# S 10 Mühlviertler Schnellstraße

Abschnitt Freistadt Nord – Rainbach Nord

8. Arbeitsgruppe Rainbach

Rainbach, 10.03.2016

### Optimierungsvorschläge Bereich Vierzehn

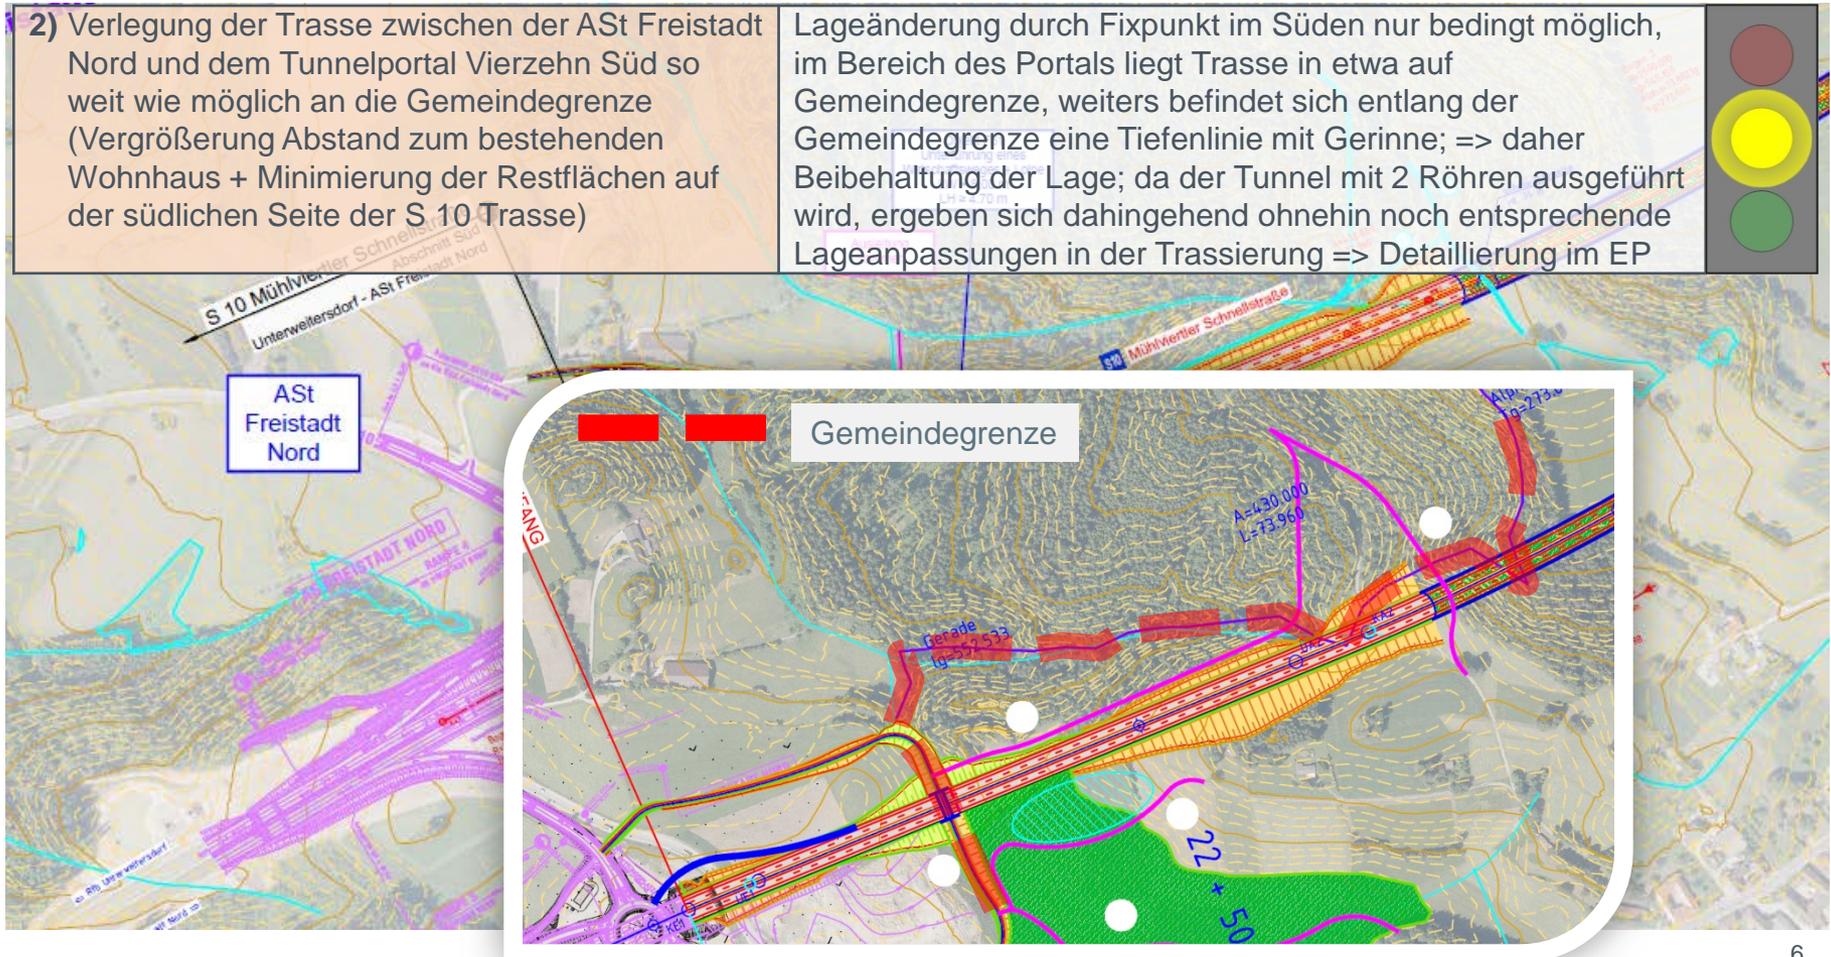
2) Verlegung der Trasse zwischen der ASt Freistadt Nord und dem Tunnelportal Vierzehn Süd so weit wie möglich an die Gemeindegrenze (Vergrößerung Abstand zum bestehenden Wohnhaus + Minimierung der Restflächen auf der südlichen Seite der S 10 Trasse)

Lageänderung durch Fixpunkt im Süden nur bedingt möglich, im Bereich des Portals liegt Trasse in etwa auf Gemeindegrenze, weiters befindet sich entlang der Gemeindegrenze eine Tiefenlinie mit Gerinne; => daher Beibehaltung der Lage; da der Tunnel mit 2 Röhren ausgeführt wird, ergeben sich dahingehend ohnehin noch entsprechende Lageanpassungen in der Trassierung => Detaillierung im EP

### Optimierungsvorschläge Bereich Vierzehn

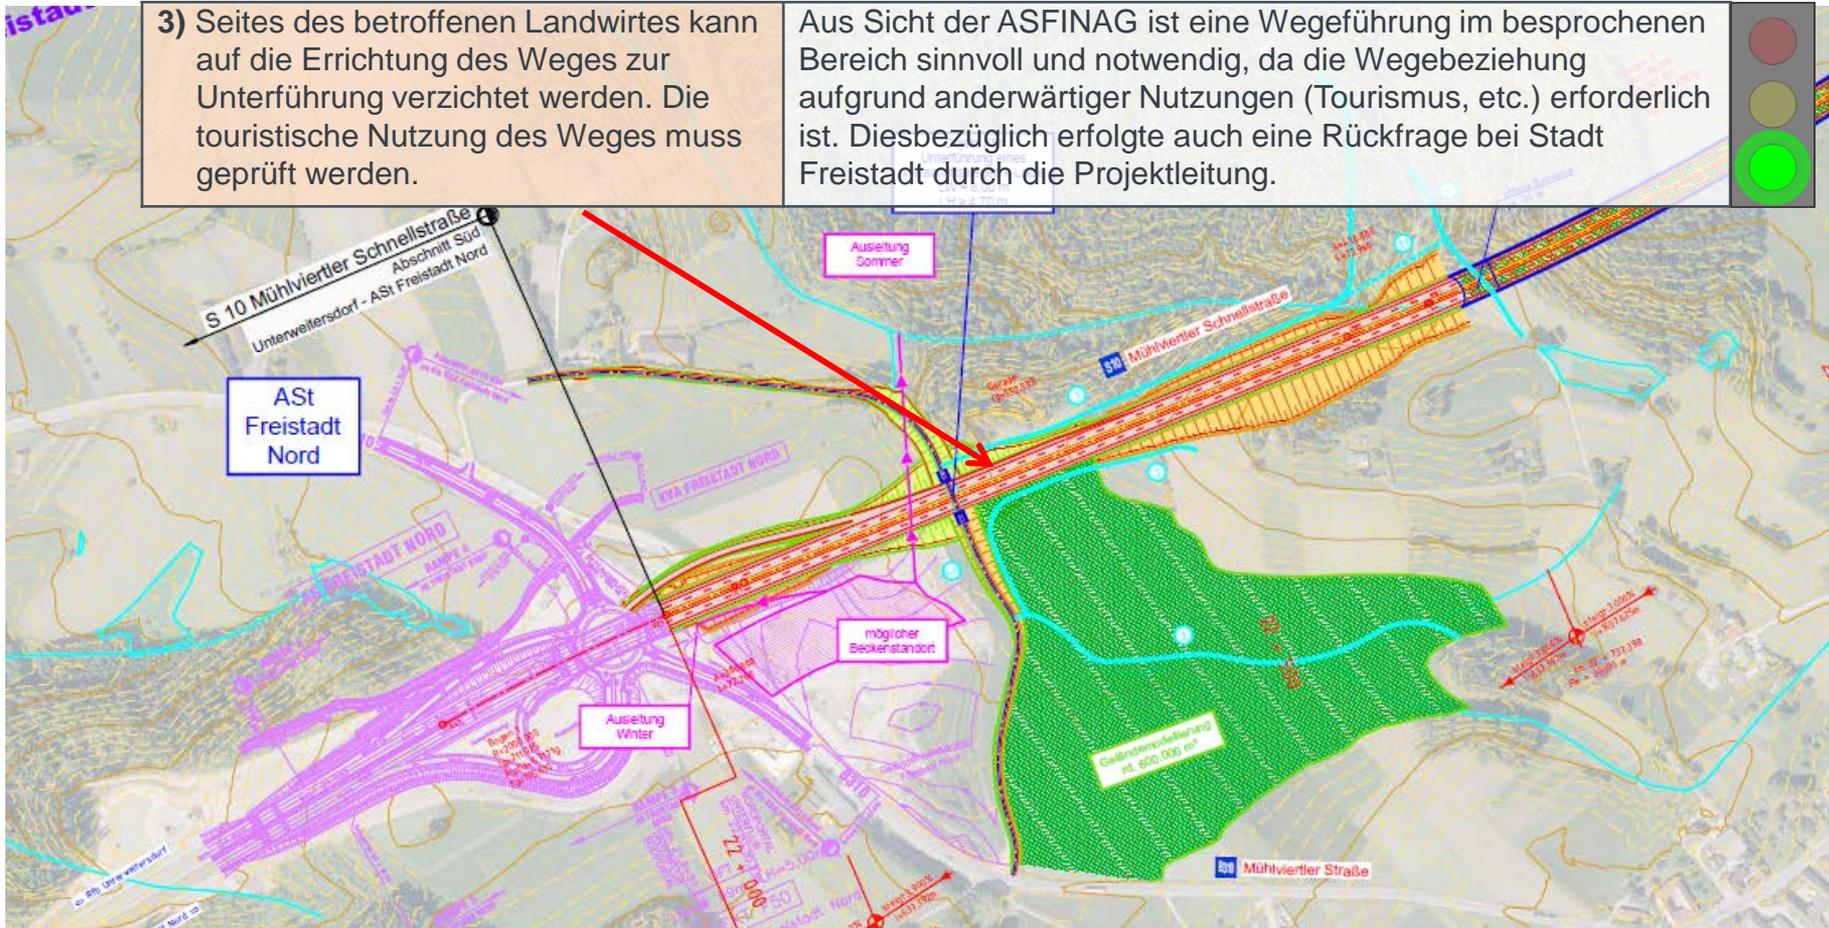
3) Seitens des betroffenen Landwirtes kann auf die Errichtung des Weges zur Unterführung verzichtet werden. Die touristische Nutzung des Weges muss geprüft werden.

Aus Sicht der ASFINAG ist eine Wegeführung im besprochenen Bereich sinnvoll und notwendig, da die Wegebeziehung aufgrund anderwärtiger Nutzungen (Tourismus, etc.) erforderlich ist. Diesbezüglich erfolgte auch eine Rückfrage bei Stadt Freistadt durch die Projektleitung.

### Optimierungsvorschläge Bereich Tunnel Vierzehn

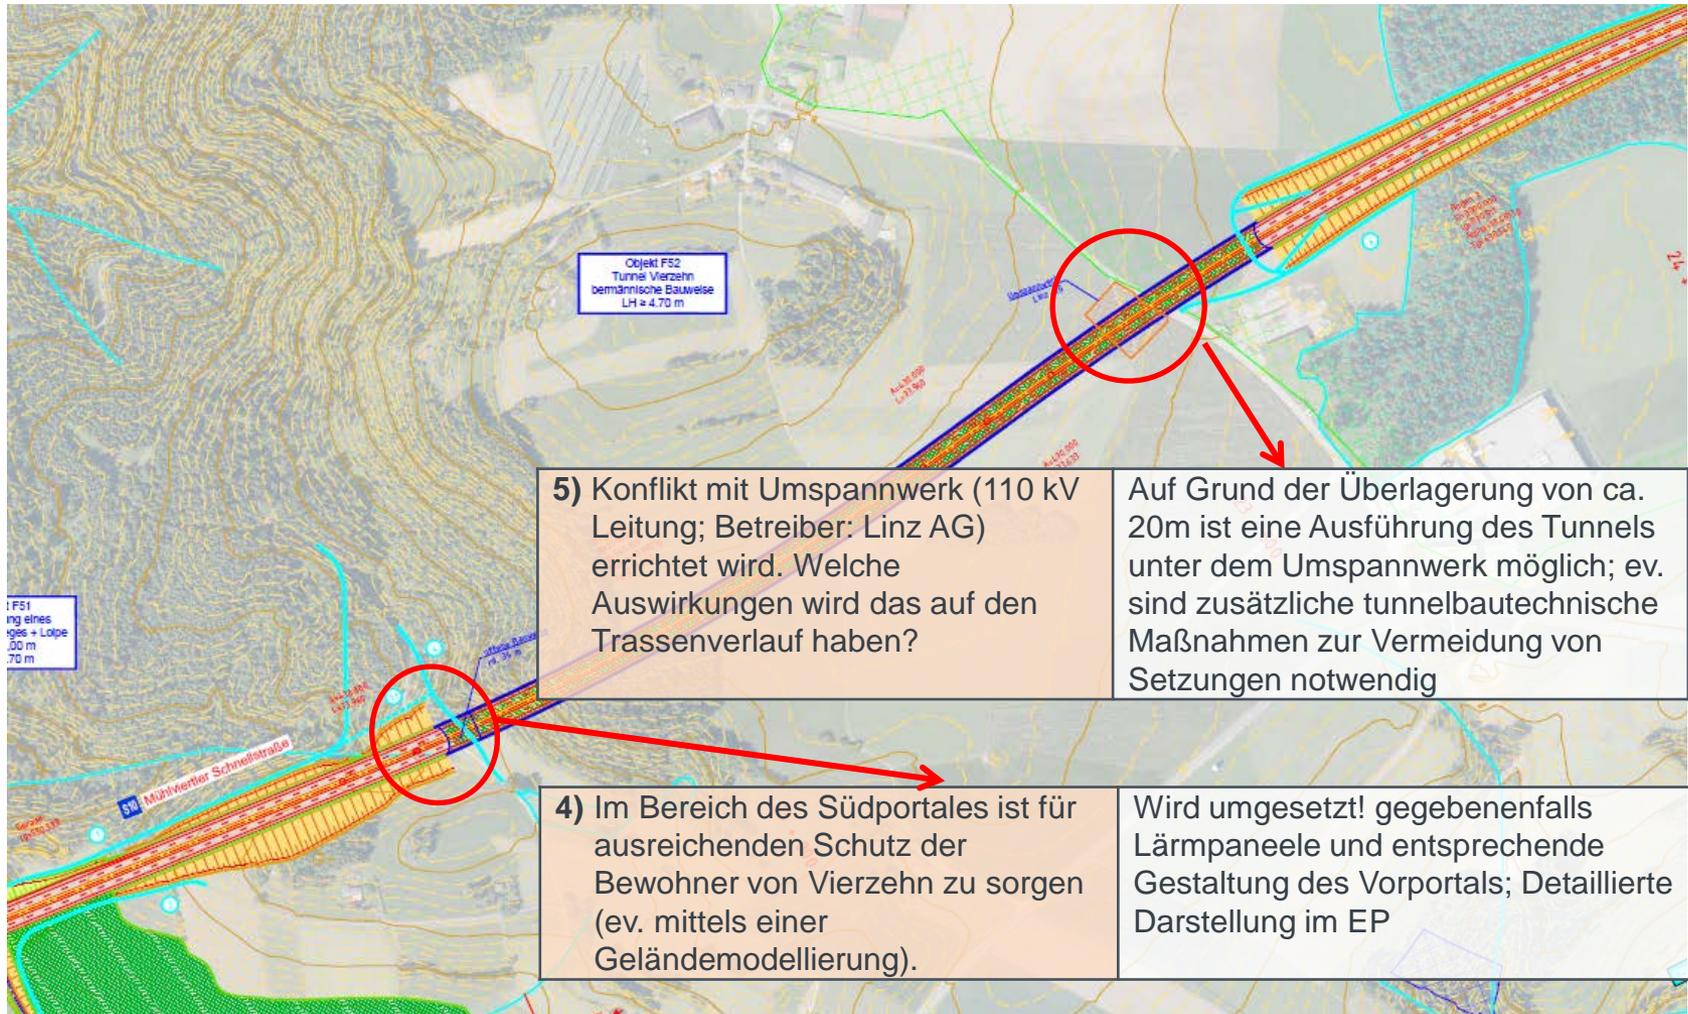
**5)** Konflikt mit Umspannwerk (110 kV Leitung; Betreiber: Linz AG) errichtet wird. Welche Auswirkungen wird das auf den Trassenverlauf haben?

**4)** Im Bereich des Südportales ist für ausreichenden Schutz der Bewohner von Vierzehn zu sorgen (ev. mittels einer Geländemodellierung).

Auf Grund der Überlagerung von ca. 20m ist eine Ausführung des Tunnels unter dem Umspannwerk möglich; ev. sind zusätzliche tunnelbautechnische Maßnahmen zur Vermeidung von Setzungen notwendig

Wird umgesetzt! gegebenenfalls Lärmpaneele und entsprechende Gestaltung des Vorportales; Detaillierte Darstellung im EP

### Optimierungsvorschläge Bereich Prager Kurve

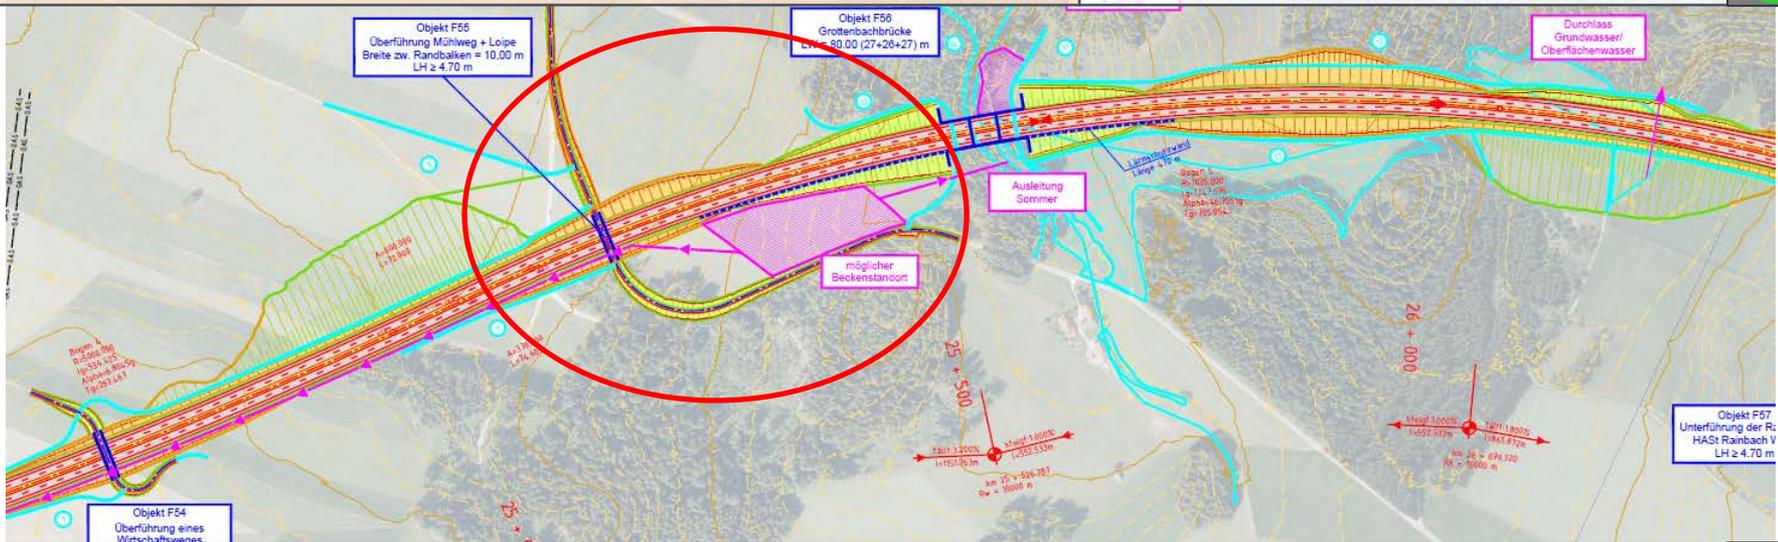
11) Optimierung der Unterführung der S 10 unter dem sog. Mühlweg bzgl. Neigungsverhältnisse (z.B. Absenkung um 1 – 2 Meter; Vor dem Mühlweg besteht eine Geländemulde, die sich bis an den Ortsanfang von Labach zieht. Die geplante Aufschüttung würde, bei einer Absenkung nicht so massiv ausfallen.)

12) Die Güterwegkreuzung „Prager Kurve“ soll im Zuge der Bauarbeiten wesentlich entschärft werden. Durch die jetzige Situation ist ein Abbiegen nach Apfoltern (von Rainbach kommend links) aufgrund der Uneinsichtigkeit der Kurve sehr riskant. Durch eine Anhebung des Güterweges wird die Situation noch verschärft.

Wird umgesetzt ! Hier wurde eine Verlegung des Mühlweges unter Beibehaltung der derzeit. Neigungsverhältnisse vorgenommen, die exakte Situierung der Überführung wird im EP im Detail erarbeitet

Wird umgesetzt ! Durch die Verlegung des Mühlweges ist eine rechtwinkelige Einbindung mit Verbesserung der Sichtverhältnisse möglich.

### Optimierungsvorschläge Bereich Grottenthal

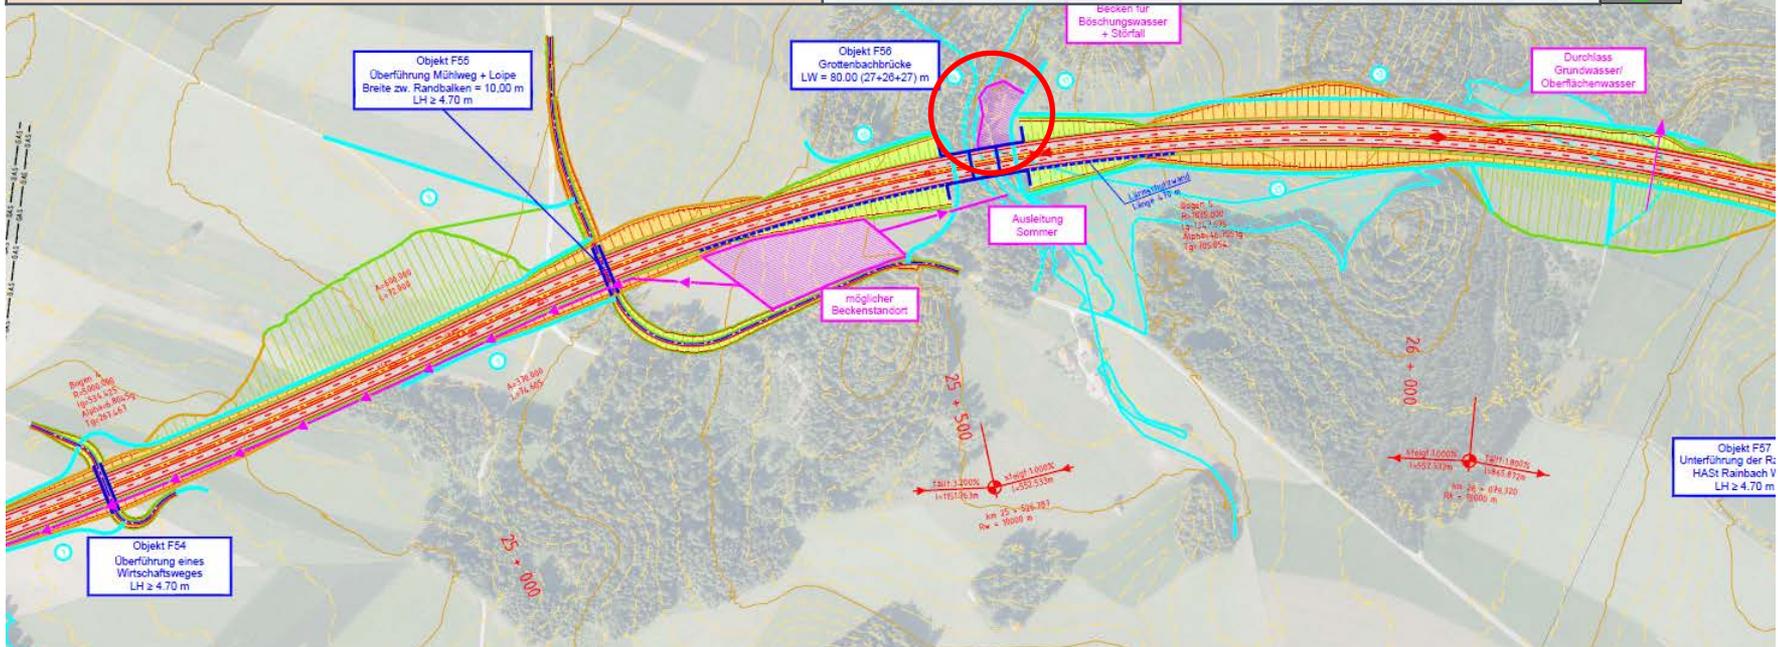
**13)** Überprüfung der Notwendigkeit eines Beckens im Bereich Grottenthal (eventuelle Einleitung in die Becken im Bereich „Traxler Wiese“ (41019/1507 KG Rainbach) möglich).

**14)** Falls im Bereich Grottenthal ein Becken erforderlich ist, soll eine Verlegung dieses Beckens nach Südwesten der S10 Trasse Richtung Wald (ca. Koordinaten r: 83901,2; h: 379144,4) angedacht werden.

Wurde geprüft. Die Errichtung der Beckenanlagen ist bei einer Entwässerung im Freispiegelabfluss im Bereich Grottenthal auf Grund des derzeitigen Längenschnittes und der Geländeverhältnisse erforderlich.

Wurde geprüft. Eine Rodung des Waldes für Entwässerungsbecken ist bei Vorhandensein von Alternativen vrs. nicht genehmigungsfähig

### Optimierungsvorschläge Bereich Grottenthal

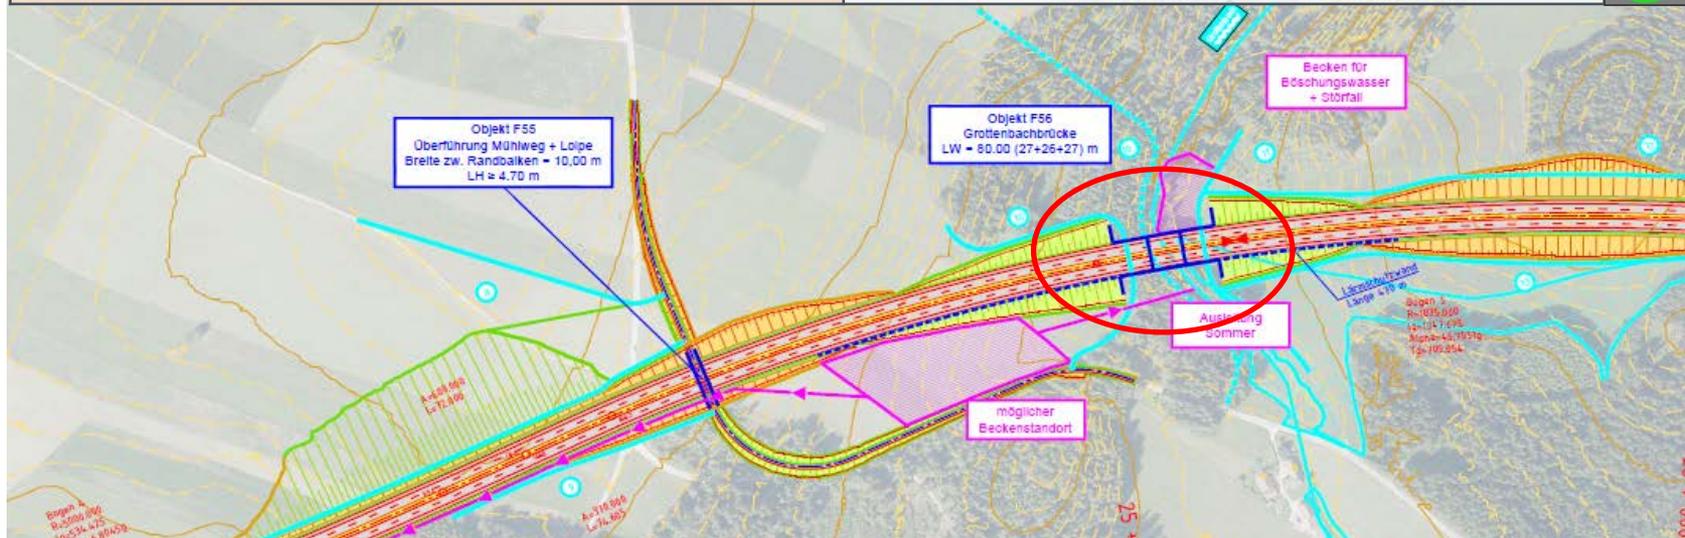
**15)** Prüfung einer Galerie im Bereich der Brücke Grottenthal aus Lärmschutzgründen (in ähnlicher Form wie in Freistadt) + Gegenüberstellung der Lärmbelastungen mit und ohne dieser Schutzmaßnahme

**16)** Warum war eine Abrückung der Trasse in Richtung der Häuser erforderlich? Welche Nachteile bringt ein Zurückrücken in die ursprüngliche Lage? Kann diese Abrückung rückgängig gemacht werden?

Aus derzeitiger Sicht ist mit Lärmschutzwänden ein ausreichender Lärmschutz gegeben; eine vergleichende Darstellung folgt im Zuge der detaillierten Bearbeitung der Lärmschutzmaßnahmen im EP.

Durch die Abrückung in östlicher Richtung konnten die Dammhöhen im Bereich der Grottenbachbrücke reduziert bzw. die Einschnittshöhen und somit auch die Grundbeanspruchung unmittelbar nördlich reduziert werden. Ebenso ergab sich die Abrückung auch aus Gründen der Ökologie zur Minimierung der Einschnitte in den Waldbereichen. Detaillierte Bearbeitung im EP.

### Optimierungsvorschläge Bereich Grottenthal

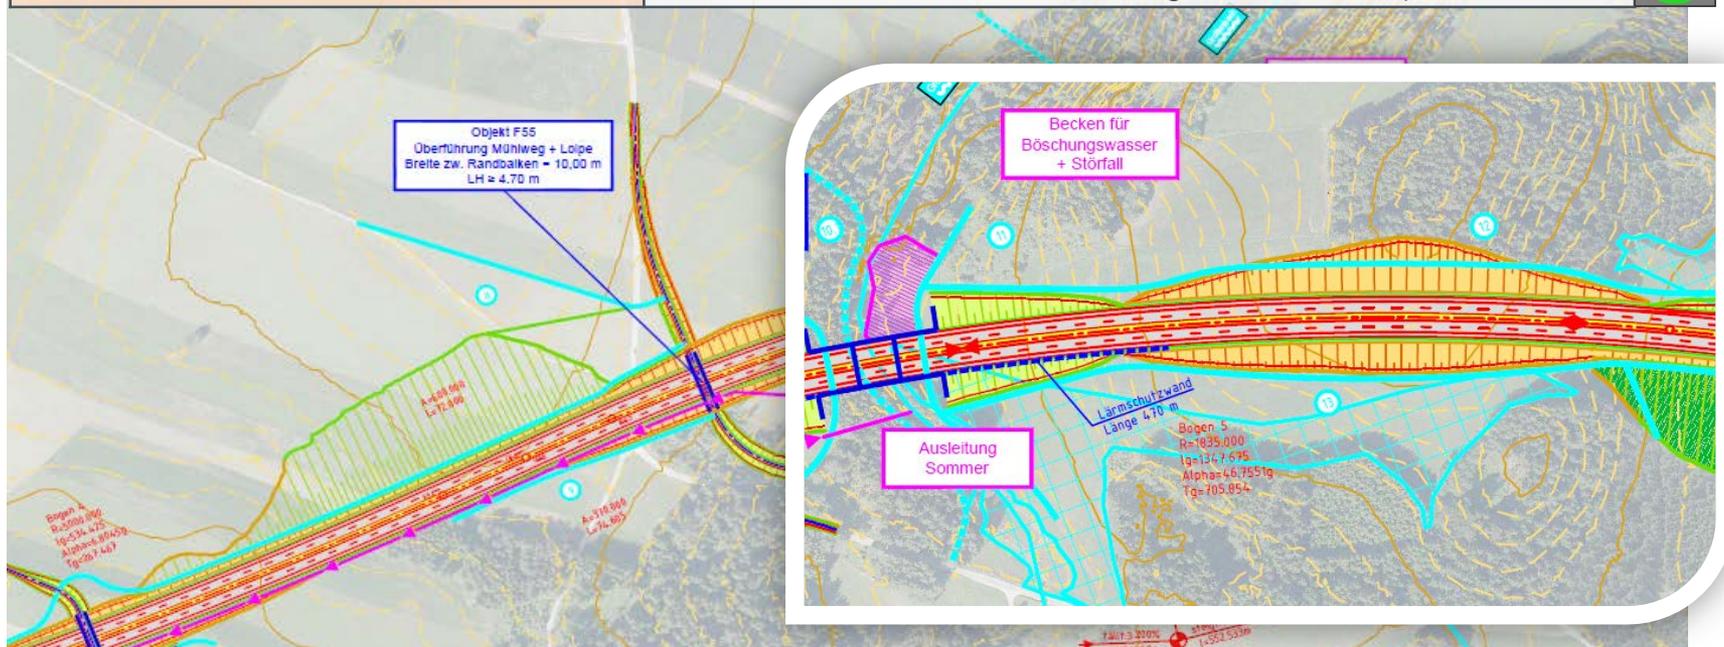
17) Optimierung der Aufschüttungsfläche nordwestlich des Bereiches der Häuser im Grottenthal (bzgl. Beschattung Objekte)

18) Grünbrücke Grottenthal - Zur Ermöglichung einer touristischen und landwirtschaftlichen Querungsmöglichkeit, sowie zur Erreichung einer verbesserten Landschaftsvernetzung bezüglich Landschaftsbild und Ökologie

Wird umgesetzt! Die Aufschüttung wurde bereits auf das unbedingt erforderliche Ausmaß reduziert (Straßenböschung + Lärmschutzwand), Derzeit ist keine hohe Bepflanzung vorgesehen (Wiese, lockere Bepflanzung mit Sträuchern, evt. Begrünung der Lärmschutzwand auf der straßenabgewandten Seite).

WiWeg- Überführung wurde geprüft. Eine zusätzliche Querung wird nach Abstimmung mit den Grundeigentümern nicht umgesetzt. Weg Nr. 12 wird verlängert, Weg Nr. 13 durchgehend bis HAST Rainbach West geführt.
